VELOROUTE 14 - ELBGAUSTRASSE

PLANUNG SCHLUßVERSCHICKUNG

Verkehrsausschuss Altona

06.11.2023 | Hamburg

03 PLANUNG EIMSBÜTTEL – S-BAHNHOF ELBGAUSTRASSE (BLATT 9)

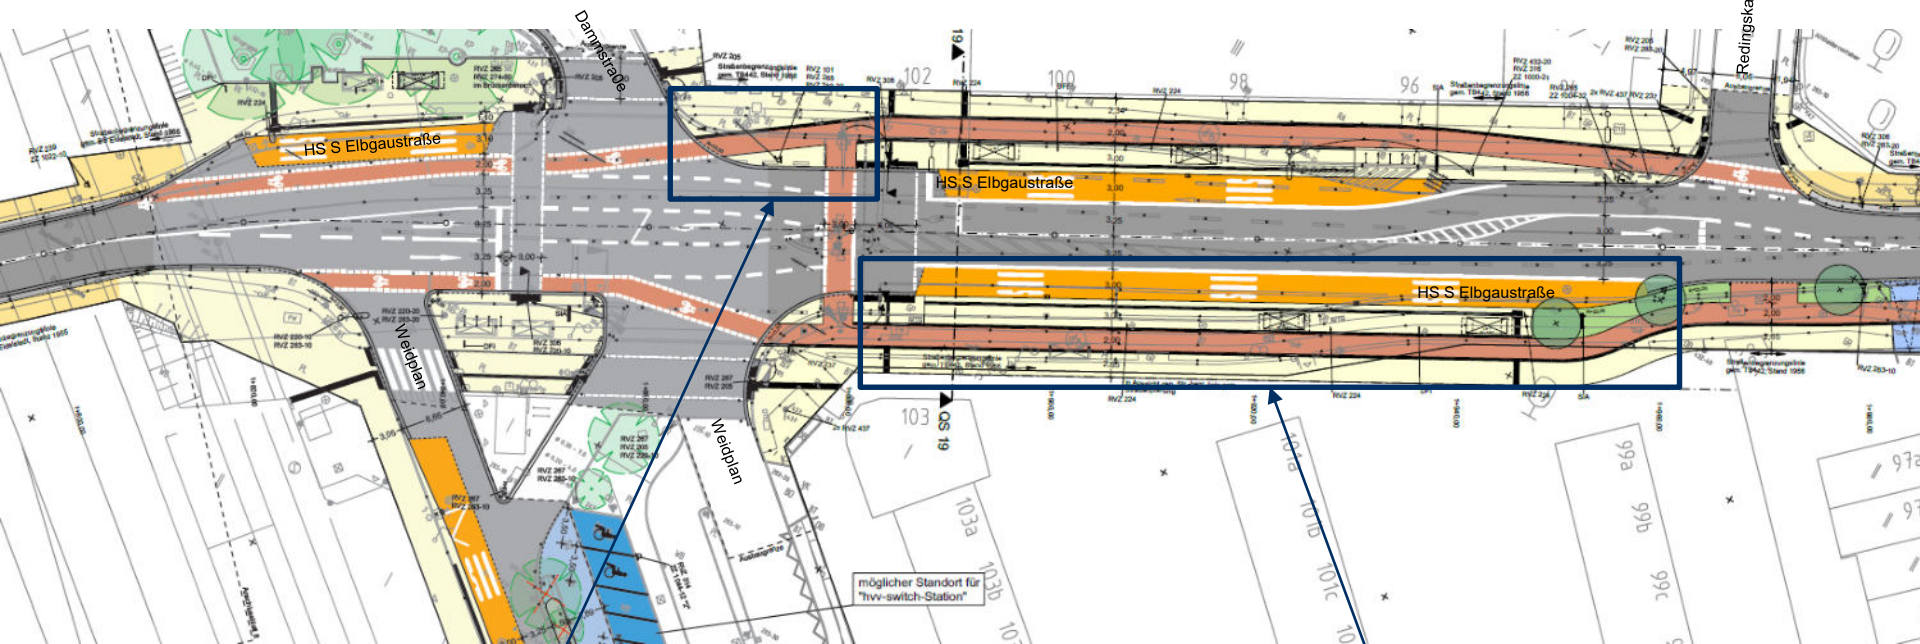
In Überarbeitung/Abstimmung:
Überarbeitung aufgrund von
Stellungnahme der Verkehrsbetriebe

In Überarbeitung/Abstimmung:
Überarbeitung aufgrund ausstehendem
Grunderwerb

03 PLANUNG EIMSBÜTTEL – FURTWEG/NIEKAMPSWEG (BLATT 11)

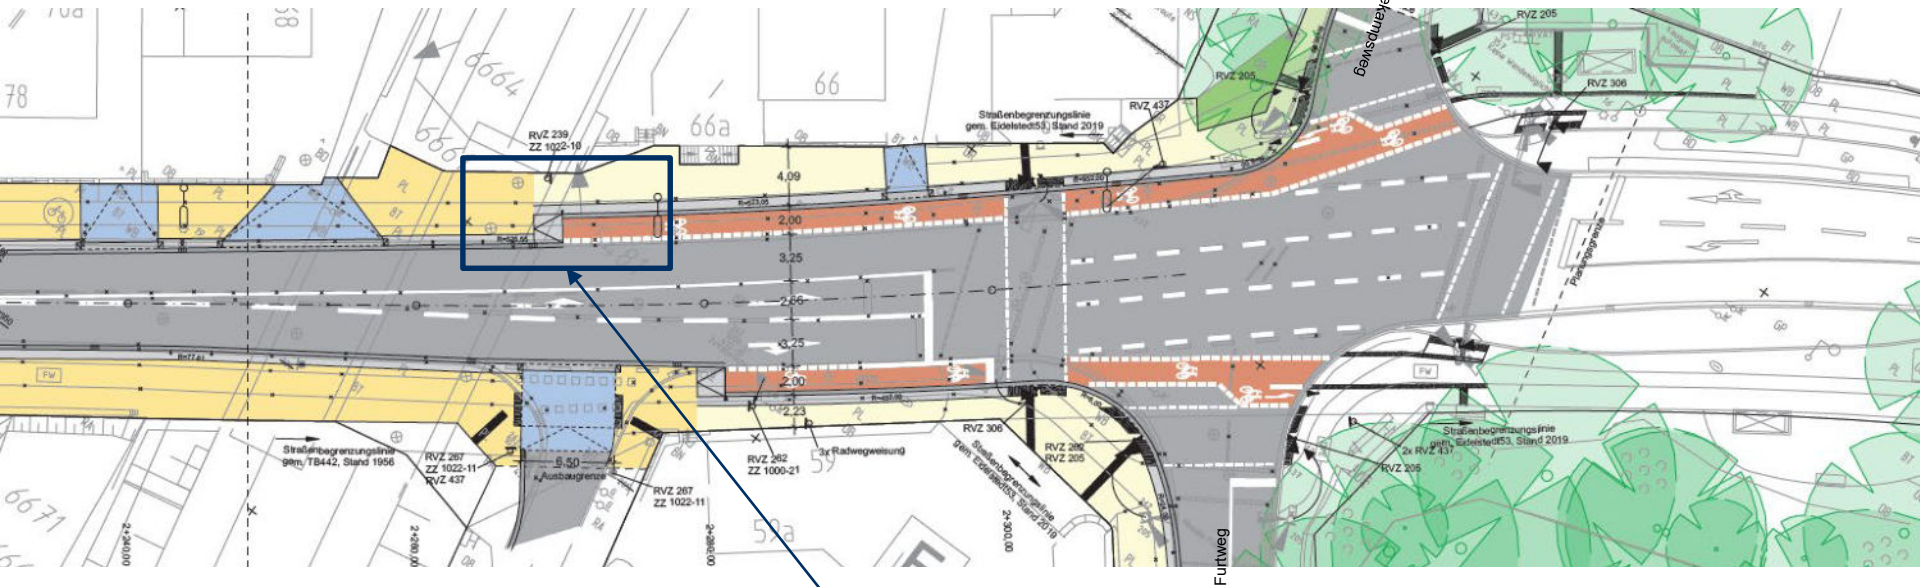
Anzupassende Planung:
Überarbeitung aufgrund Stellungnahme Politik

ANZUPASSENDE PLANUNG LAGEPLAN 1: ELLY-SEE-STR. BIS FARNHORNWEG

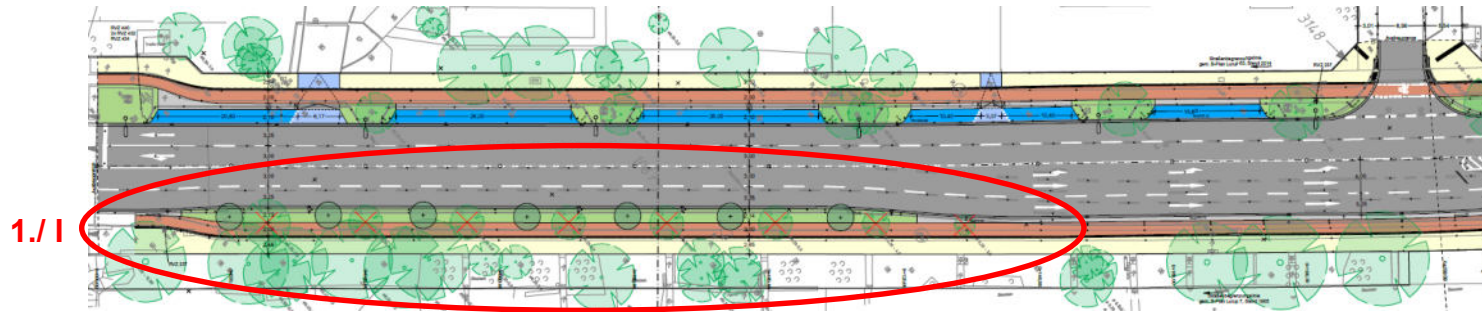
Forderung Luruper Forum

Verringerung der Geh- und Radwegbreiten
(2,20m für Gehweg sowie 2,00m für Radweg)
→ Erhalt aller acht Bäume in diesem Abschnitt

Stellungnahme LSBG

Erhalt der nahezu gesamten Baumreihe nur bei Verringerung der Geh- und Radwegbreiten auf ein Minimum (2,00m für Gehweg, 2,00m für Radweg) möglich.
Abstand zu bestehender Baumreihe reduziert sich auf 0,50m, weshalb Nebenflächen in diesem Abschnitt baulich 10-15cm höher als im Bestand (mit TTE-Systemen) hergestellt werden müssten.

ANZUPASSENDE PLANUNG LAGEPLAN 2: ELLY-SEE-STR. BIS FARNHORNWEG

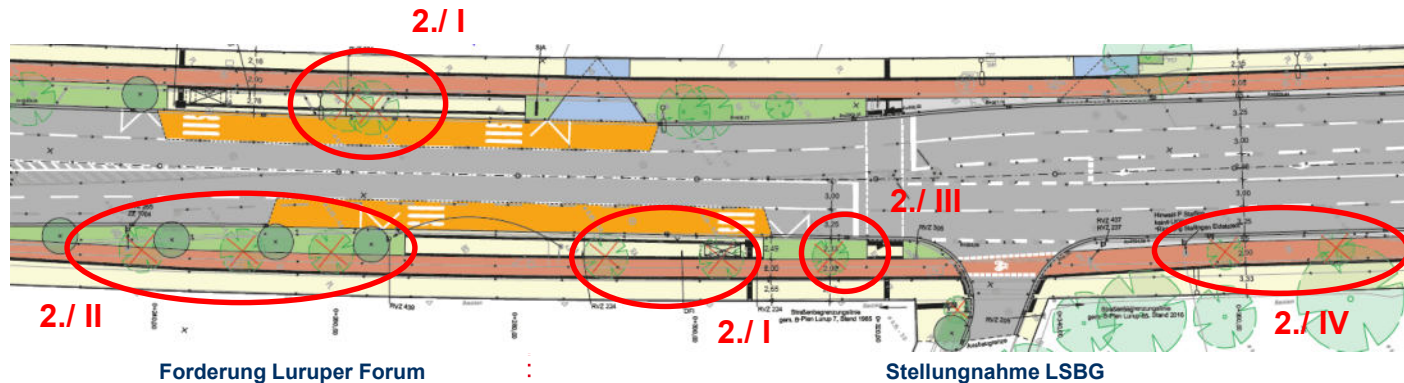
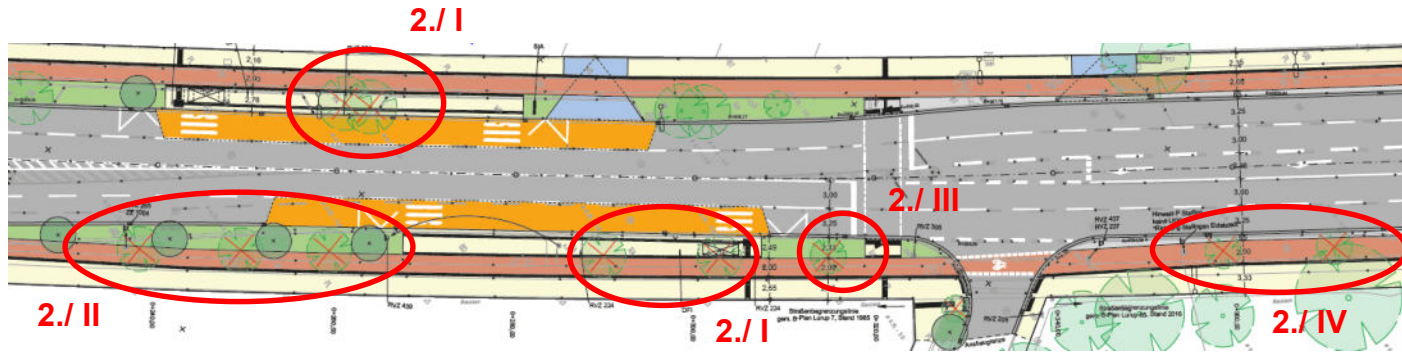
2./ I Die jetzigen Standorte der Bushaltestellen bleiben (unter der bisherigen Dimensionierung) erhalten.

2./ II Reduktion der Geh- und Radwegbreiten auf 2,20m bzw. 2,00m

2./ III Reduktion der Geh- und Radwegbreiten auf 2,20m bzw. 2,00m

Diese Forderung kann nicht umgesetzt werden, da am bisherigen Standort keine Haltestellen mit ausreichender Wartefläche umgesetzt werden können.

Diese drei Bäume können nur gehalten werden, wenn Rad- und Gehweg in diesem Bereich auf eine Breite von jeweils 2,00m beschränkt werden. Da es in diesem Bereich keine Höhenzwangspunkte gibt, kann die Nebenfläche hier auch baulich erhöht (ggf. mit TTE-System) umgesetzt werden.

Dieser Baum könnte nur gehalten werden, wenn Rad- und Gehweg in diesem Bereich auf eine Breite von jeweils 2,00m beschränkt wird. Dies ist jedoch nicht zu empfehlen, da sich in dieser Bereich in direkter Zuwegung der Wohnbebauung/Schule zur Haltestelle befindet. Es wird daher empfohlen, im Bereich der Wartefläche sowie der nördlichen Zuwegung den Radweg mit einer Breite von 2,00m sowie den Gehweg mit einer Breite von 2,65m zu führen.

ANZUPASSENDE PLANUNG LAGEPLAN 2: ELLY-SEE-STR. BIS FARNHORNWEG

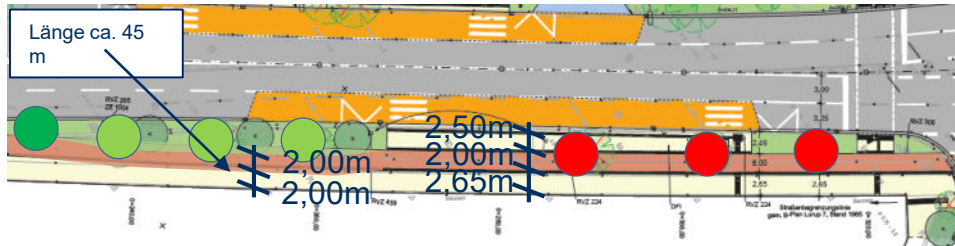
2./IV Reduktion der Geh- und Radwegbreiten auf 2,20m bzw. 2,00m

Die zwei Bäume können durch eine kurzzeitige Reduktion der Rad- und Gehwegbreite auf Bestandsbreite (Gehweg 2,0m, Radweg 1,5m) erhalten bleiben. Von der Bestandsbreite kann an dieser Stelle nicht abgerückt werden, da die Nebenfläche durch Höhenausgleich aufgrund von Höhenzwangspunkten nicht näher an die beiden Bäume gerückt werden kann.

Im weiteren Verlauf in nördliche Richtung kann die Nebenfläche zudem neu aufgeteilt werden, wodurch Fläche für vier neue Bäume geschaffen werden kann. (Gehwegbreite 2,25m, Breite des Radwegs 2,00m, zusätzliche Grünfläche mit einer Breite von ca. 2,00m)

LAGEPLAN 3: KP ELBGAUSTRASSE/FARNHORNWEG

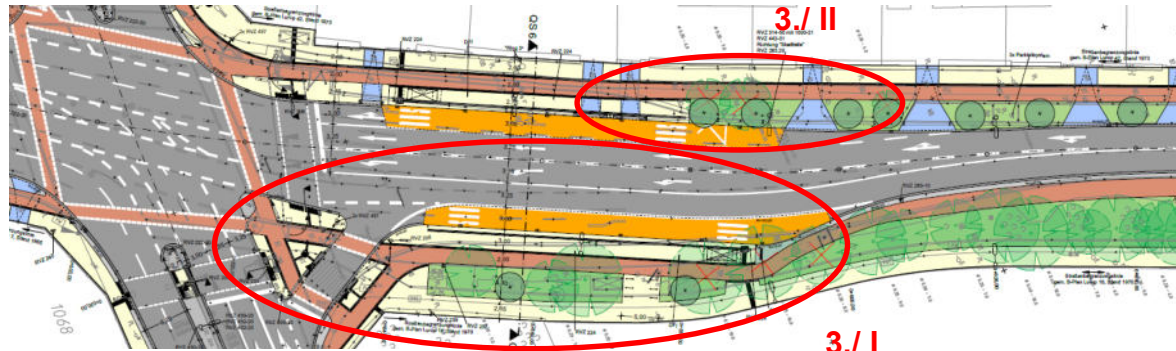
3./I Radverkehr soll in direkter Führung über die Kreuzung/Bushaltestelle geführt werden. Dies würde die Verkehrsführung für den Fahrradverkehr vereinfachen und die Fällung von zwei Bäumen verhindern.

3./II Reduktion der Geh- und Radwegbreiten auf 2,20m bzw. 2,00m

Dieser Vorschlag kann aufgrund der Verkehrssicherheit nicht umgesetzt werden. Hoher Konflikt zwischen Rad und Bus. Dichter Takt, hohe Kfz-Verkehrsstärke und Geschwindigkeiten führen dazu, dass der RV hinter dem Bus warten muss oder Überholen unkomfortabel ist. Planung berücksichtigt Hamburger Standardlösung. Auch bei Führung des RV über Haltestelle wäre der Eingriff in den Wurzelraum gegeben und der äußerste Baum müsste gefällt werden

Zwei der drei Bäume können nur gehalten werden, wenn Rad- und Gehweg in diesem Bereich auf eine Breite von jeweils 2,00m beschränkt wird. Eine bauliche Erhöhung der Nebenfläche ist in diesem Bereich aufgrund von Höhenzwangspunkten nicht möglich.

LAGEPLAN 4: ABSCHNITT ZW. FARNHORNWEG UND LÜTTKAMP

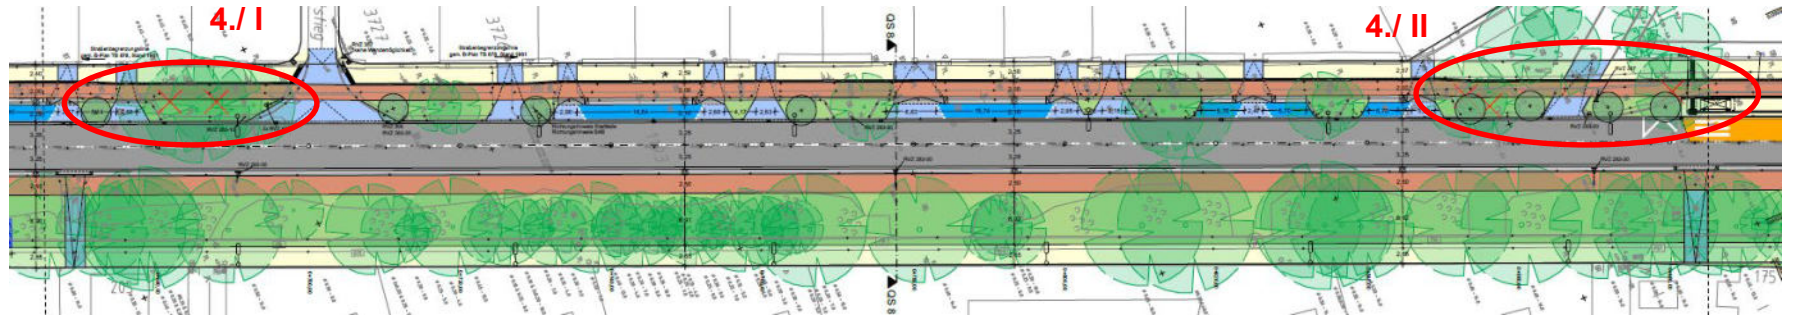
- 4./ I Reduktion der Geh- und Radwegbreiten auf 2,20m bzw. 2,00m
- 4./ II Reduktion der Geh- und Radwegbreiten auf 2,20m bzw. 2,00m

- Die zwei Bäume können nur gehalten werden, wenn Rad- und Gehweg in diesem Bereich auf eine Breite von jeweils 2,00m beschränkt werden. Eine bauliche Erhöhung der Nebenfläche ist in diesem Bereich aufgrund von Höhenzwangspunkten nicht möglich.
- Lediglich einer von drei Bäumen kann in diesem Abschnitt, ohne Anpassungen, gehalten werden. Die zwei zu fallenden Bäume könnten nur gehalten werden, wenn auf Bestandsbreiten (3,50m) zurückgegriffen wird. Dies ist auch im Hinblick auf die direkte Zuwegung zur Haltestelle nicht zu empfehlen.

LAGEPLAN 6: KP LÜTTKAMP/LANGBARGHEIDE

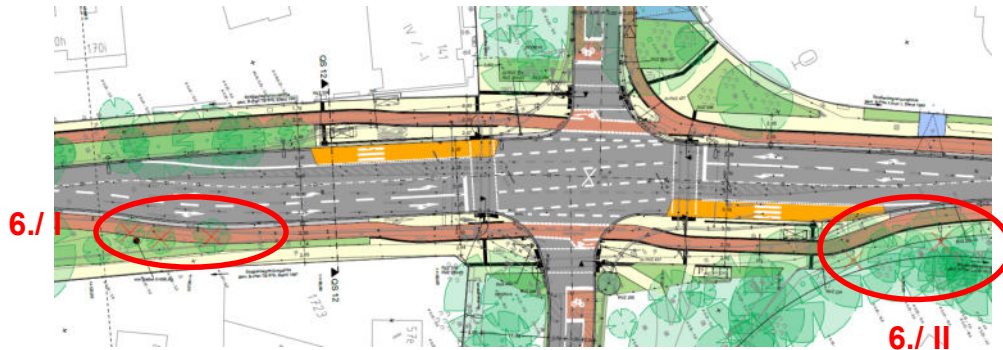
6./ I
+
6./ II

Bei Entfall der Abbiegespur zur Langbargheide könnten Grünstreifen und Fahrradweg von westlich der Kreuzung geradlinig über die Kreuzung und den Bushalt hinweg fortgesetzt werden. Die Fällung von 5 Bäumen würde entfallen.

Die drei Bäume westlich des Knotenpunkts können durch eine Reduktion der Länge der Linksabbiegespur in den Lüttkamp erhalten werden.

Die Linksabbiegespuren von der Elbgaustraße in die Langbargheide bzw. den Lüttkamp sind jedoch weiterhin notwendig, um den Verkehr an diesem Knotenpunkt abzuwickeln.
Hoher Konflikt zwischen Rad und Bus. Dichter Takt, hohe Kfz-Verkehrsstärke und Geschwindigkeiten führen dazu, dass der RV hinter dem Bus warten muss oder Überholen unkomfortabel ist. Planung berücksichtigt Hamburger Standardlösung. Die beiden östlich des Knotenpunkts befindlichen Bäume (6./II) sind daher nicht zu halten.

ANZUPASSENDE PLANUNG LAGEPLAN 7+8: KP SPREESTRASSE/FANGDIECKSTRASSE

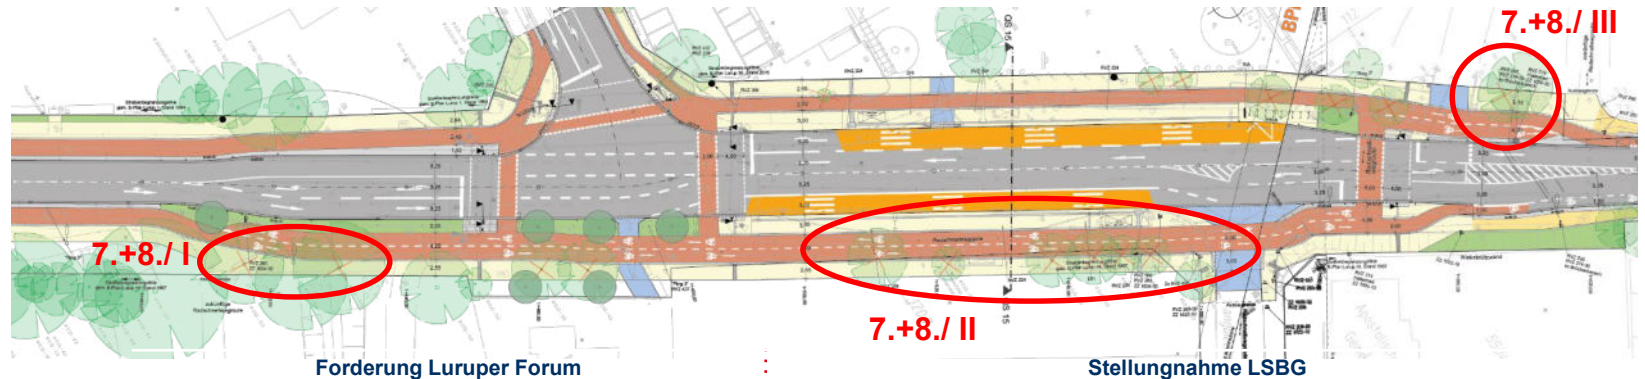
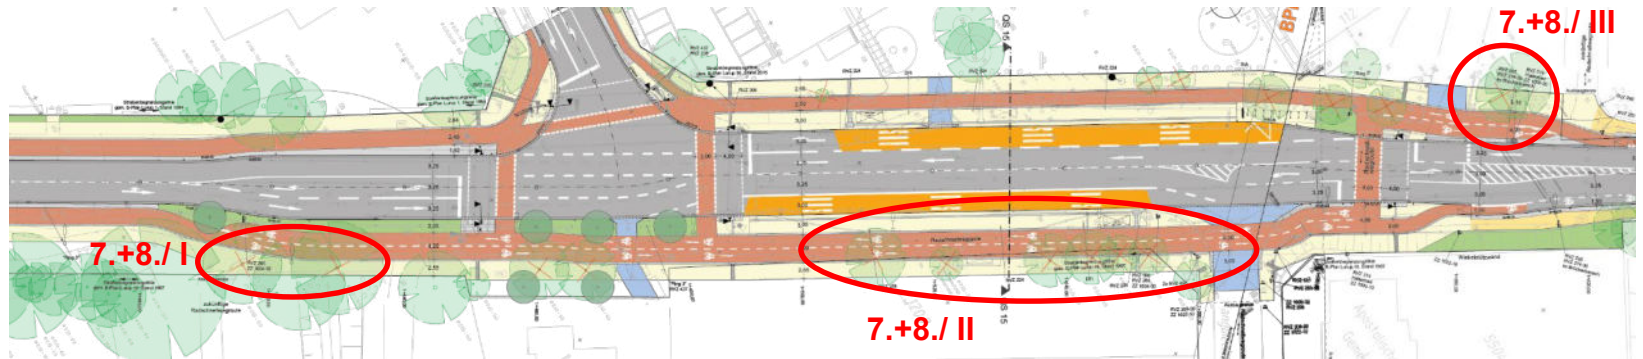
Verzicht auf Zweirichtungsradweg, Stattdessen soll der Radverkehr auf Radfahrstreifen von 2m Breite geführt werden, wodurch neun Bäume erhalten bleiben.

Falls Zweirichtungsradweg nicht zu vermeiden ist, sollte der Verschwenk des Fahrradweges zu mindestens erst östlich der Großbäume 29 und 30 beginnen, um diese beiden Bäume zu erhalten.

Zweirichtungsradweg ist in diesem Bereich aufgrund der neu entstehenden Radschnellwegroute zwingend notwendig (Orientierung an MST Metropolregion Hamburg). Die Bäume westlich des Knotenpunkts (7+8./I) nur zu halten, wenn die Breite des Zweirichtungsradwegs auf 3,00m und die Gehwegbreite auf 2,25m reduziert werden.

Im Abschnitt 7.+8./II sind die Bäume auch bei verminderten Breiten nicht zu halten. Es handelt sich hier überwiegend um Birken, die als Straßenbaum ungeeignet sind und deren Standfestigkeit im Zuge der anstehenden Maßnahmen auch deutlich reduziert wird. Mit angepasster Planung (bspw. 3m breiter Zweirichtungsradweg, kombinierte Wartefläche und Gehweg mit Breite von 4m) könnte jedoch der Eingriff in die Grünfläche deutlich reduziert werden. Bei der Grünfläche handelt es sich um ein nicht schützenswertes Biotop (kein FFH-Entwicklungspotenzial)

ANZUPASSENDE PLANUNG LAGEPLAN 7+8: KP SPREESTRASSE/FANGDIECKSTRASSE

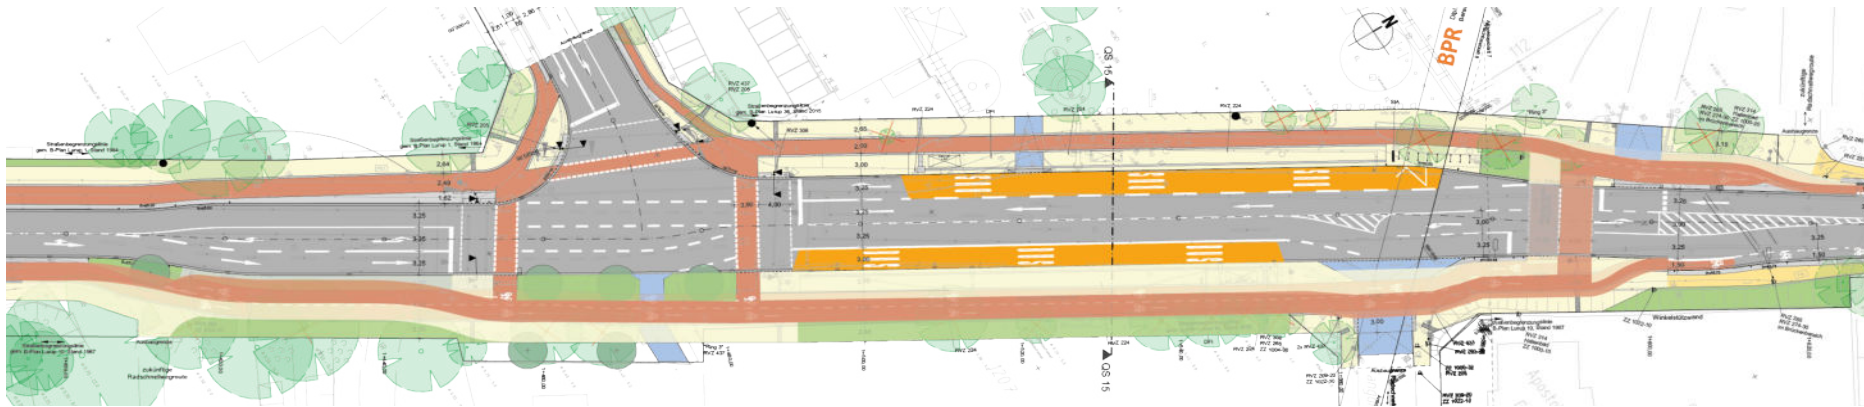
7+8./ III

Auf den Zweirichtungsradweg soll in diesen Bereich verzichtet werden, da er keine nachvollziehbaren Vorteile bietet. Das Fällen des Baumes wäre dann nicht erforderlich.

Der Baum östlich des Knotenpunkts (7.+8./II) kann zudem gehalten werden, wenn auch in diesem Abschnitt auf die Breiten (Zweirichtungsradweg = 3,00m, Gehweg = 2,25m) reduziert wird.

LAGEPLAN 8: ZWISCHEN EISENBAHNÜBERFÜHRUNGEN

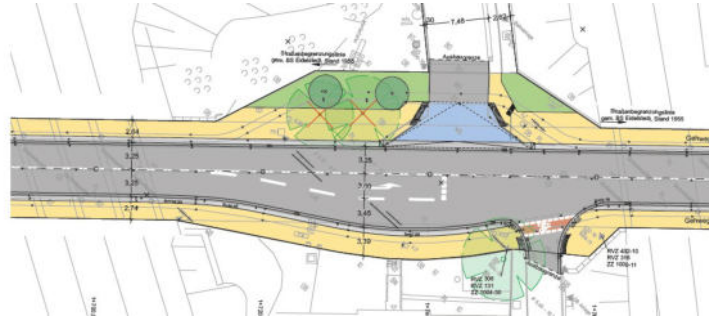
In der Mitte des Tunnelbereichs sollte die vorhandene Lösung für Rad- und Fußweg (1,05 m / 2,50 m) beibehalten bleiben. Die Lösung ist zwar unbefriedigend, aber besser als auf der 2-spurigen Straße zu fahren. Die zwei Lindenbäume könnten in diesem Bereich dann erhalten bleiben.

Laut Gutachten ist ein Erhalt der Bäume zustandsbedingt nicht zu empfehlen.
